Réf. DPC : 2043-0870/03/2020-137 PU (corr. DPC : M. E. Demelenne)

Objet : BRUXELLES. Place Jean Jacobs. Pose d'une section supplémentaire de grille autour du monument « Navire-Ecole ».

**Avis préalable de la CRMS**

Extrait du dossier

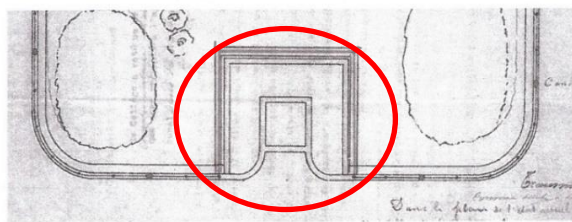
*Première proposition* : elle consiste à fixer sur les bordures périphériques en pierre bleue du monument de nouvelles grilles, avec des modifications à réaliser sur les pierres (surtout celles situées aux angles afin d'aligner en hauteur les grilles qui existent déjà). L'adaptation des pierres pour les ancrages serait réalisée sur place aux endroits des nouveaux poteaux. La grille serait de même hauteur derrière et autour du monument, ce qui maintiendrait l'équilibre visuel sur le monument malgré un dénivelé important à cet endroit du terrain (le côté gauche du monument présente un décalage assez important par rapport aux grilles existantes).

**La CRMS souscrit au principe de compléter la grille d'origine pour fermer l'accès au monument. La première proposition (sections de grille supplémentaires autour et à l'arrière du monument fixées sur les bordures en pierre bleue existantes) semble la plus appropriée pour sécuriser le site sans porter préjudice au contexte patrimonial environnant (perspectives vers et depuis le monument, le site, les maisons classées 1 à 17 et le Palais de Justice). La Commission demande toutefois au bureau d'études de réfléchir à une solution qui soit la moins dommageable ni intrusive possible par rapport aux dispositifs existants, de privilégier la conservation des éléments décoratifs, y compris ceux en fer forgé de part et d'autre du monument, et d'adapter la hauteur des nouvelles sections de grille en conséquence (sans mise à niveau des bordures).**

Extrait du dossier

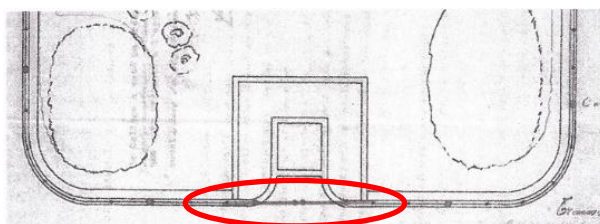
*Deuxième proposition* : elle consiste à placer autour du monument une nouvelle rangée de pierres bleues surmontées de nouvelles grilles à l'identique et ce, à partir des poteaux situés de part et d'autre du monument boulevard de Waterloo, en épousant le profil du terrain. Cependant, d'après le bureau d'études, cette solution pourrait être préjudiciable à la stabilité des bordures en pierres bleues existantes. De plus, il suppose le coût de la mise en place de nouvelles pierres bleues.

Extrait du dossier

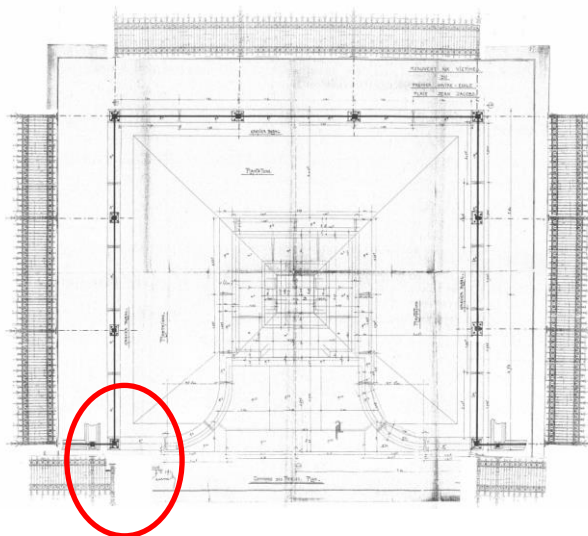
Troisième proposition : elle consiste à placer la grille devant le monument, le long du boulevard de Waterloo, comme c'était le cas à l'origine (avant la mise en place du monument). Toutefois, cette solution qui suivrait le mouvement de la rue, entraverait la vue vers et depuis le monument et engendrerait un travail important sur les pierres du perron pour fixer les poteaux. Par ailleurs, cette situation obligerait de traiter la grille avec des ouvrants afin de rendre possibles les commémorations.
